### **Stellungnahme, Äußerung und Einwendung der o.g. anerkannten Naturschutzverbände zum Bebauungsplan RA 14-2 „Historischer Dorfkern Rangsdorf“**

**Ergänzende Stellungnahme, Äußerung und Einwendung der o.g. anerkannten Naturschutzverbände zum Antrag auf Erteilung einer Ausnahmegenehmigung vom gesetzlichen Biotopschutz nach §30 Absatz 3 (4) BNatSchG im Bebauungsplan (BP) Nummer 14-2 "Historischer Dorfkern Rangsdorf" der Gemeinde Rangsdorf**

vorab per Fax:  
vorab per ema**Stellungnahme, Äußerung und Einwendung der o.g. anerkannten Naturschutzverbände zum Antrag auf Erteilung einer Ausnahmegenehmigung vom gesetzlichen Biotopschutz nach §30 Absatz 3 (4) BNatSchG im Bebauungsplan (BP) Nummer 14-2 "Historischer Dorfkern Rangsdorf" der Gemeinde Rangsdorf, erneute Beteiligung**

**Stellungnahme, Äußerung und Einwendung der o.g. anerkannten Naturschutzverbände zum Antrag auf Erteilung einer Ausnahmegenehmigung vom gesetzlichen Biotopschutz nach §30 Absatz 3 (4) BNatSchG im Bebauungsplan (BP) Nummer 14-2 "Historischer Dorfkern Rangsdorf" der Gemeinde Rangsdorf**

Anlage 1 zur Stellungnahme des Landesbüros der anerkannten Naturschutzverbände zum Antrag auf Ausnahme von den Verboten des §30 BNatSchG i.V.m. §18 Abs. 1 BbgNatSchAG vom XX.05.2023, „RA 14-2 Am Strand“

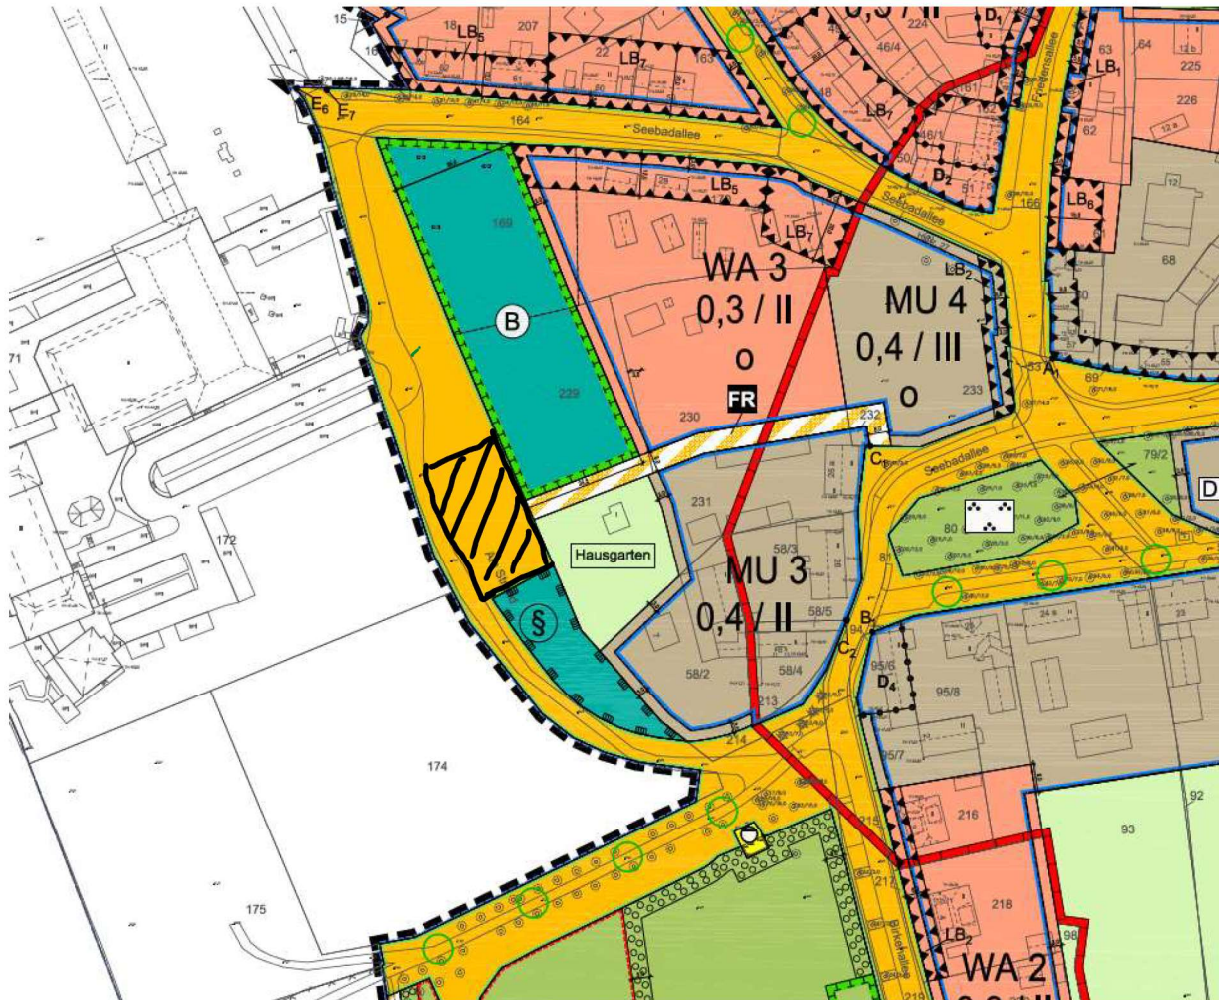
Gleichwohl können wir nach Prüfung der ergänzenden Informationen die Erteilung einer Ausnahmegenehmigung befürworten, sofern das Konzept wie folgt angepasst würde (Details siehe auch Anlage 1): Einbeziehung sowohl des nördlichen, weniger wertvollen Teilbereichs des geschützten Biotops als auch des südlichen Teilbereichs der aktuellen Parkflächen in die geplante Versickerungsmulde zur Eingriffsminimierung.

Einbeziehung sowohl des nördlichen Teilbereichs des geschützten Biotops als auch des südlichen Teilbereichs der aktuellen Parkflächen in die geplante Versickerungsmulde zur Eingriffsminimierung (blau umrandet, Details zum Umfang sowie einer möglichst schonenden Ausführung sind noch festzulegen).

**Anlage 2 zur Stellungnahme des Landesbüros der anerkannten Naturschutzverbände vom 07.08.2023 zum Bebauungsplan Nummer 14-2 „Historischer Dorfkern Rangsdorf“ der Gemeinde Rangsdorf**

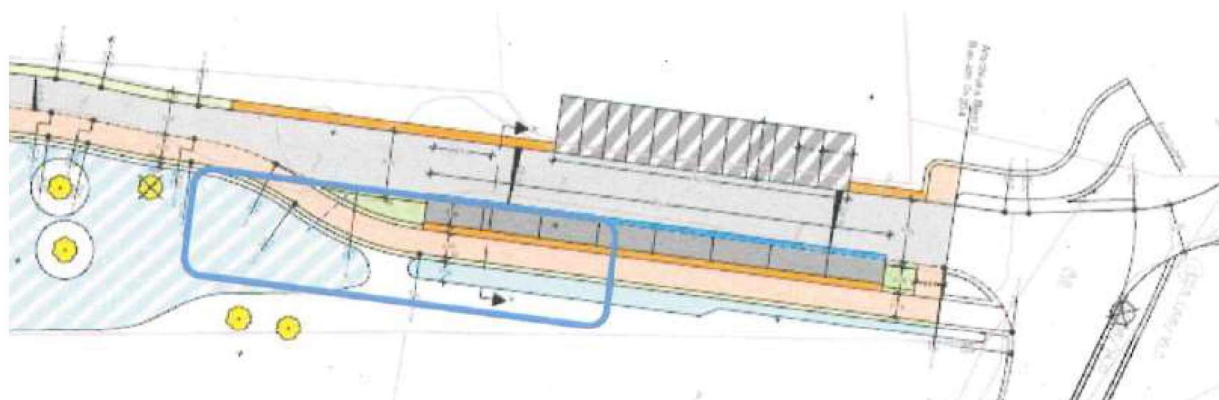
Der gegenständliche Bereich ist aus der Anlage 1 zum Bescheid, die wir ergänzend dieser Stellungnahme beifügen, gekennzeichnet. In der aktuellen Planzeichnung zum B-Plan ist dieser Sachverhalt leider noch nicht korrekt dargestellt, da die südlich außerhalb der geplanten Versickerungsmulde verbleibende Biotopfläche deutlich zu gering ausgewiesen ist und sich deutlich weiter nach Norden erstreckt.

Insofern ist dieser Sachverhalt noch gemäß aktuellem Genehmigungsstand in die geschützte Biotopfläche (Erlen-Eschen-Wald, Biotopcode 08110) einzuarbeiten. Diesbezüglich verweisen wir

auf Anlage 2 zu dieser Stellungnahme, in der der gegenständliche Bereich (nicht maßstäblich) schraffiert dargestellt ist. Hier ist bitte noch eine genaue Anpassung vorzunehmen.

Auszug aus Planzeichnung, die im schraffierten Bereich (ohne Maßstab) noch anzupassen ist. Gemäß aktuellem Genehmigungsstand handelt es sich unverändert um eine geschützte Biotopfläche (Erlen-Eschen-Wald, Biotopcode 08110):

Abbildung 1: Waldweg aus Ri. Fischerei, Foto privat

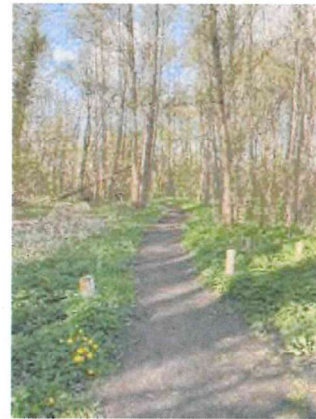
Ergänzend kann der vorhandene, von der Fischerei zur Straße Am Strand führende Waldweg für die weitere Benutzung durch Fußgänger und Radfahrer maßvoll ertüchtigt werden. Der Zugang zu diesem Weg befindet sich direkt angrenzend der Allee Am Strand (siehe Abb. 1 der Anlage 3), so dass er sich für eine Weiterführung des Geh- und Radverkehrs quasi als Schleife Richtung Seebad grundsätzlich eignet.

Der Zugang zu diesem Weg befindet sich direkt angrenzend der Allee Am Strand (siehe Abb. 1), so dass er sich für eine Weiterführung des Geh- und Radverkehrs quasi als Schleife Richtung Seebad grundsätzlich eignet.

Abbildung 3: weiterer Verlauf Ri. Seebad, Foto privat

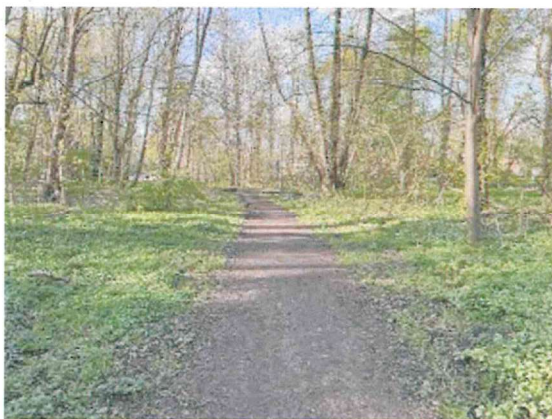
Auch in der weiteren Wegführung erscheint bei entsprechender schonender Bauausführung ein kombinierter Geh- und Radweg in einer Breite von 2 m realisierbar, ohne Baumfällungen zu erfordern (siehe Abb. 2 und 3 der Anlage 3 zu dieser Stellungnahme). Der Geltungsbereich des B-Plans RA 14.2 müsste diesbezüglich noch um das Flurstück 174 ergänzt oder diese Variante in den in Aufstellung befindlichen RA 14.3 integriert werden.

Auch in der weiteren Wegführung erscheint bei entsprechender schonender Bauausführung ein kombinierter Geh- und Radweg in einer Breite von 2m realisierbar, ohne Baumfällungen zu erfordern (siehe Abb. 2 und 3).

Abb. 6: Blick auf Biotop Richtung Westen  
(Bereich geplanter Geh- und Radweg)  
Quelle: Fotos jeweils privat

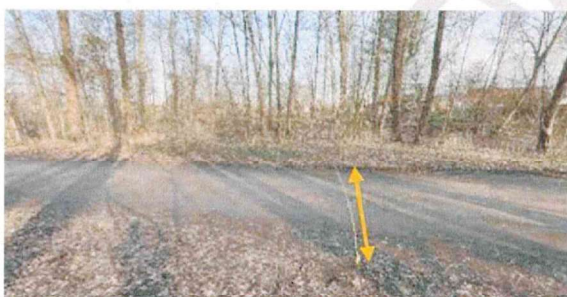
Gemäß stichpunktartig durchgeführten Messungen bewegt sich die Breite des derzeitigen, gemäß Antragstellerin nicht ausreichend befestigten Straßenabschnitts zwischen ca. 3,70m und ca. 4,80m (siehe Abb. 6 und 7, 10 und 11 sowie 14 und 15 in der Anlage). Aus Abb. 14 ist zudem klar ersichtlich, dass bei Umsetzung der geplanten Straßenerweiterung umfangreiche Baumfällungen erforderlich wären. Exemplarisch wird auf die Abb. 14 und 15 verwiesen, wo nahe der Einmündung aus Richtung Birkenallee der Abstand zwischen den rechts und links des Straßenabschnitts gelegenen Bäumen (am Stamm gemessen) lediglich ca. 4,85m beträgt. Aus Natur- und Klimaschutzaspekten sowie aus naturschutzrechtlichen Gründen sind vermeidbare Fällungen wie diese abzulehnen.
